Commission d'Enquête Publique environnementale
Canal Seine Nord Europe
Mairie de Péronne
Place du Commandant Louis Daudré
80201 PÉRONNE cedex

Objet : Canal Seine Nord Europe – Enquête environnementale section de Passel à Aubencheul-au-Bac
Demande d'autorisation environnementale

Image 3D 2 : vue aérienne d'Yves depuis le Grand Bois d'Yves en direction du Nord, photomontage de la situation future avec le CSNE en tranchée profonde (environ 40 m) (Source : ONE)

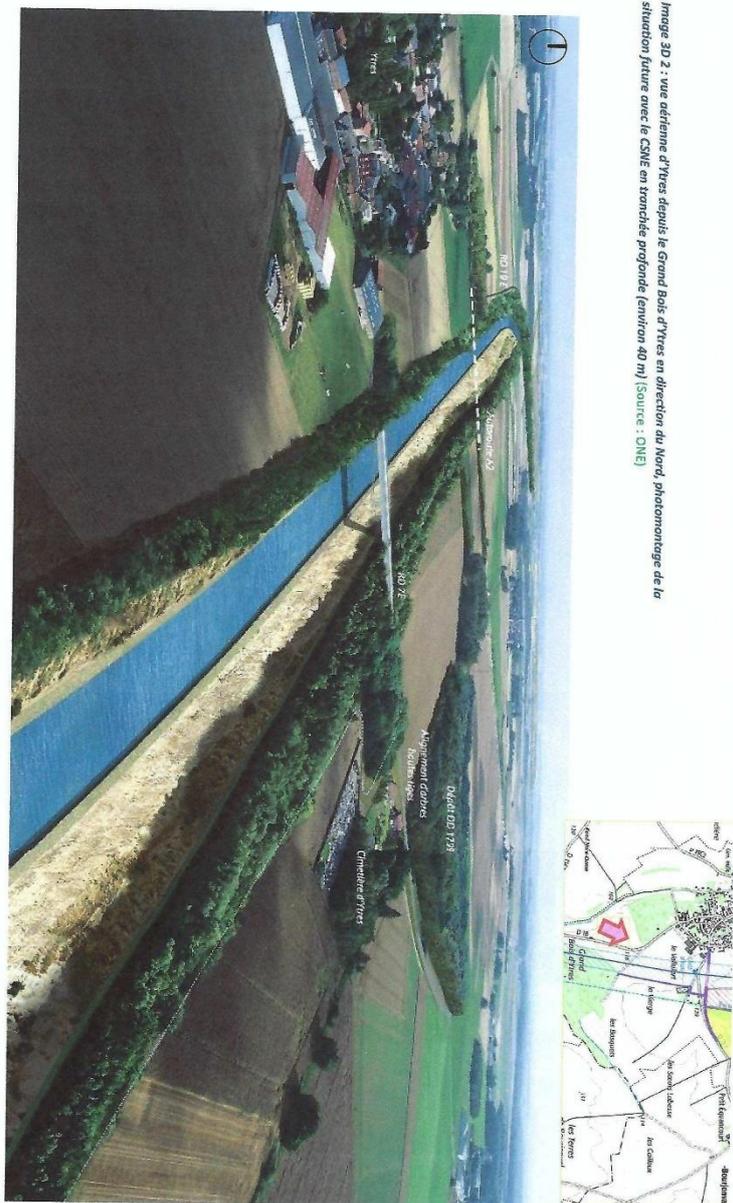
En dehors de tous ces aménagements « optionnels », tous les visuels présentés depuis 2014 soulignaient que le canal, fortement enterré serait totalement invisible depuis le village ; qu'il n'y aurait pas d'enclavement visuel du village, que les co-visibilités avec Neuville-Bourjonval, Ruyaulcourt et Bertincourt seraient maintenues.
C'était même un argument de VNF en 2014 pour préférer la variante rouge : « vues panoramiques et points de vue lointains. »

Sur les talus, on projetait des « pelouses calcaires » qui laissaient l'horizon dégagé. (annexe 4)
Aujourd'hui, nous découvrons que le site de compensation « **Prairies et boisements de Ytres** », par ses plantations massives et imposantes enclave totalement le village, coincé entre l'autoroute A2 et ces pseudo-boisements.

Vue 8 : passage du canal Seine-Nord Europe en défilé au droit d'Ytres

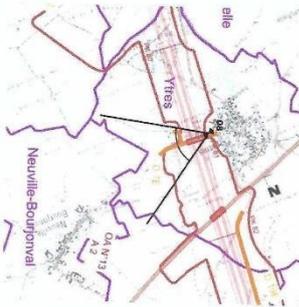
Impacts : le village d'Ytres se trouve séparé physiquement de son terroir agricole par le canal Seine-Nord Europe. Mais le canal ne crée pas un endoctrinement visuel. Il n'y a pas de coïncidence entre Ytres et le village de Neuville-Bourjoval. La vue 8 présente le rétablissement de la RDY12 au-dessus du canal Seine-Nord Europe. Le canal Seine-Nord Europe est lui en défilé et donc très peu visible depuis Ytres. Le dépot prévu à l'est du canal n'altère pas l'ambiance paysagère existante, car il est situé loin des zones habitées. Il permet de résorber des zones de friche. La RDY12 est rétablie en place.

Mesures : les déblais du canal ainsi que le dépot sont partiellement végétalisés. L'objectif de l'aménagement paysager est de maintenir les perceptions visuelles existantes au-delà du canal Seine-Nord Europe, sans souligner celui-ci par une végétation linéaire.

Evolution liée à la reconfiguration du projet : Le tracé du projet DUP ne passait pas à Ytres. La reconfiguration du projet génère un effet de coupure important qui sera traité en créant des franchissements et cheminement autour du nouveau canal.

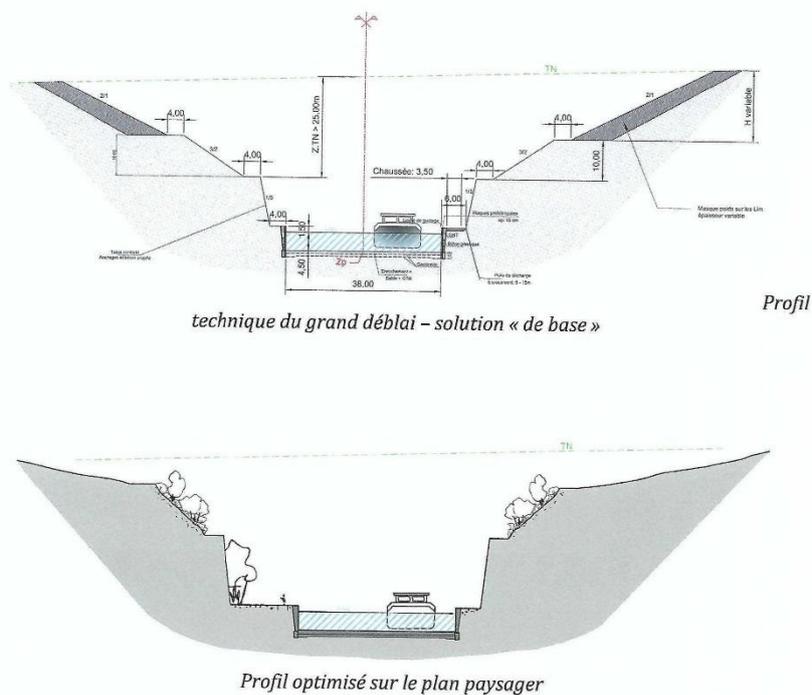
Fantaisiste, parce que l'une d'elles, illustrée par l'infographie ci-dessous, va à l'encontre de ce que préconise VNF pour rendre l'abaissement de bief de partage compatible avec le souci de minimiser l'augmentation des volumes excédentaires. Pour ce faire, VNF a choisi :

- de réaliser des parois verticales dans la zone de grands déblais pour limiter la largeur de l'ouverture ;
- de construire dans cette zone le canal en section réduite (38 mètres au lieu de 56) avec des berges verticales.

Ici, l'aménagement de larges espaces, au moins 20 mètres à première vue, est en total contradiction avec l'objectif de limitation des terrassements, indispensable pour cette option d'abaissement du bief de partage qui conduit déjà à une augmentation de 6 millions de mètres cube des matériaux excédentaires, soit 20% (36 millions contre 30 pour le projet initial).

Les schémas ci-dessous illustrent une manière d'élargir le fond de tranchée pour permettre un accès à la promenade tout en n'augmentant pas les volumes de déblais excédentaires.

Sur le schéma précédent, le raidissement des pentes dans la partie supérieure du déblai vient compenser l'élargissement de l'ouvrage de manière à ce que l'espace bord à canal soit le plus accueillant possible.

Annexe de l'observation no 12 du registre d'enquête
3 photos jointe
1 lettre.

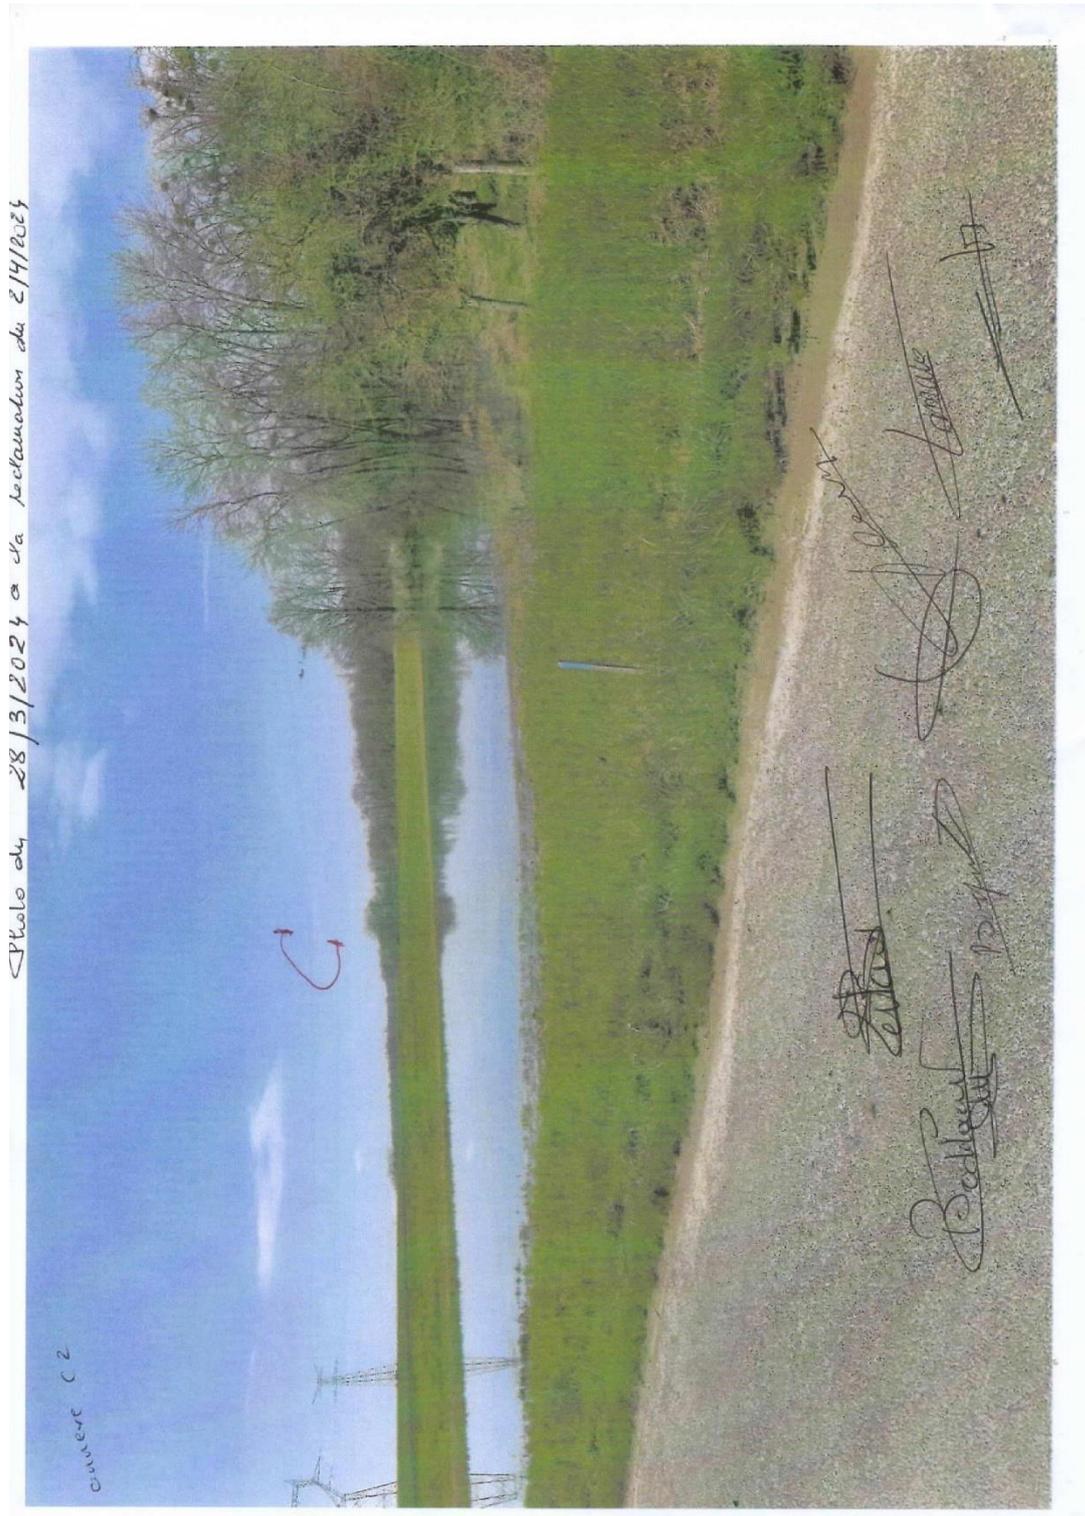
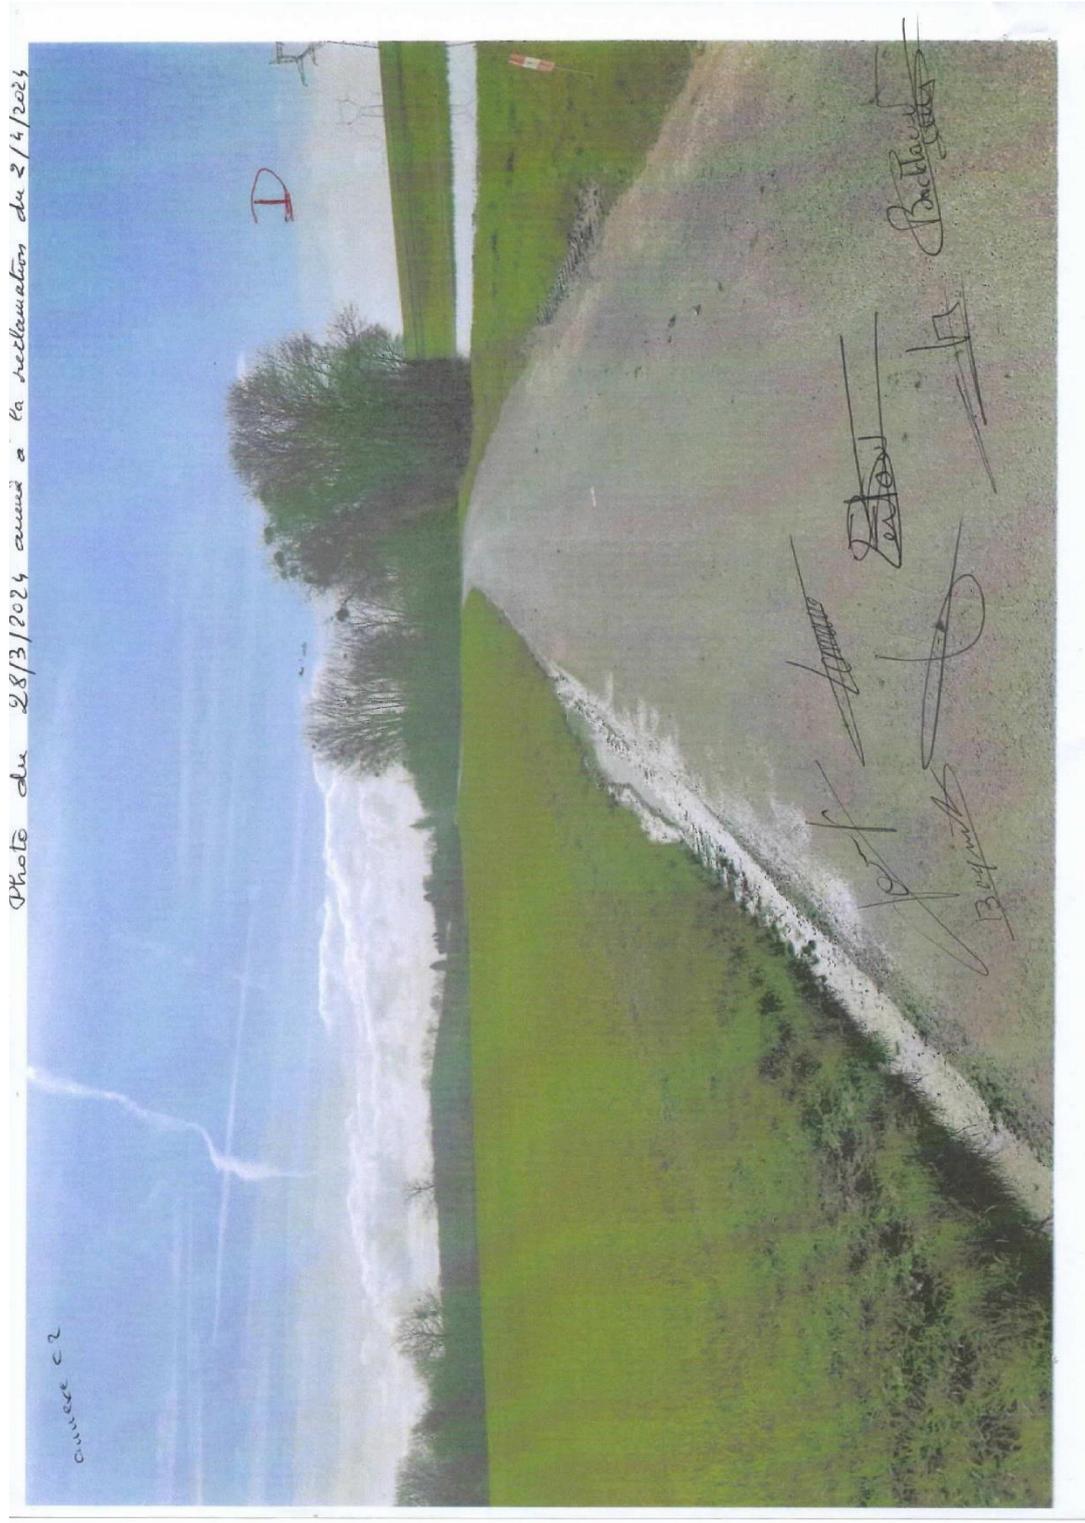
Pour la compréhension, nous joignons un plan à notre réclamation et deux photos.

Les eaux des parcelles exploitées par Messieurs STERLIN et DE THEZY situées aux points de niveau 80-85-90 s'écoulent vers le point de niveau 75 sur le plan ci-joint et forment ainsi des plans d'eau non-exploitable.

Les photos C et D avec le plan d'eau étant situées à droite de la route ERCHEU – FRETOY LE CHATEAU – CAMPAGNE.

Nous pensons qu'un bassin de rétention (voir bassine) pourrait être aménagé au point le plus bas 75 en rouge sur le plan ci-joint (deux possibilités A et B en rouge).

Des travaux hydrauliques, collecteurs, station de pompage et bassin de rétention nous semblent obligatoire.
